Onderwerp: Advies Kolkstroeterpad, Zelhem

Voortoets Stikstof (Wnb)

Aan: Bronckhorst t.a.v. [REDACTED]
Zaaknummer: 2023EA1173
Onderwerp: Kolkstroeterpad 9999, Zelhem, Het plaatsen van een mast voor telecommunicatie
Behandeld door: [REDACTED]
Datum : 4 oktober 2023
Bijlagen: -

Figuur 1: Situatie locatie tov het dichtstbijzijnde natura 2000 gebied

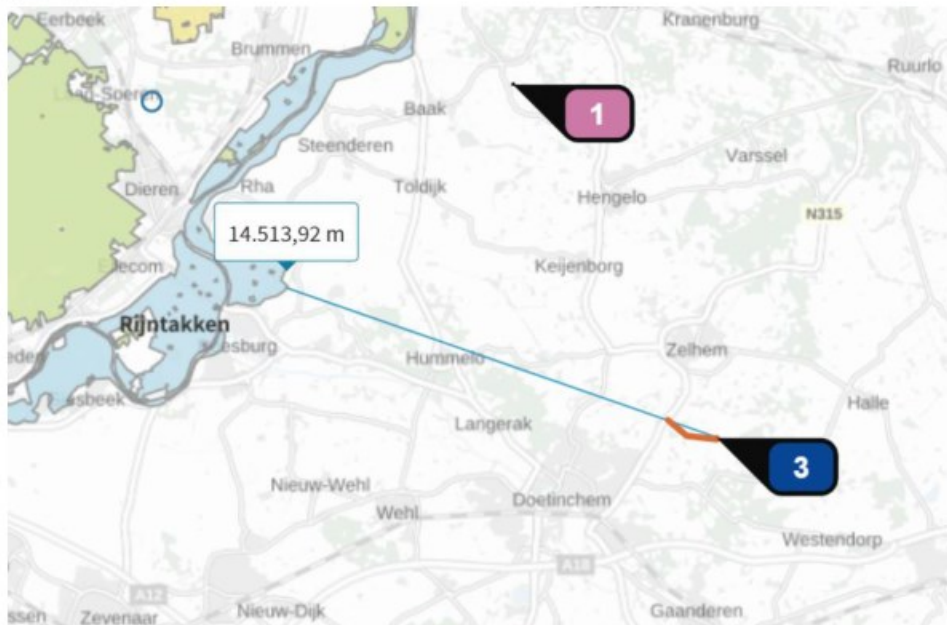
Op basis van de bovenstaande figuur kan geconstateerd worden dat het project is gelegen op een afstand van ca. 14,55 kilometer van het meest dichtbij gelegen Nederlandse Natura 2000-gebied, 'Rijntakken'. Het andere rekenpunt kan buiten beschouwing worden gelaten. Na contact met de gemeente blijkt die locatie niet relevant te zijn voor de berekening. Hier wordt onder het kopje "inhoudelijke beoordeling" verder op ingegaan.

In de bijgeleverde EARIUS berekening wordt een groot deel van de voertuigbewegingen berekend op het punt "1" in figuur (1). Met deze gegevens is ook verder gerekend. Omdat dit rekenpunt dichterbij de Rijntakken ligt dan de projectlocatie "3" in figuur (1), zal de berekening die is gemaakt zwaarder zijn dan dat de situatie in werkelijkheid is.
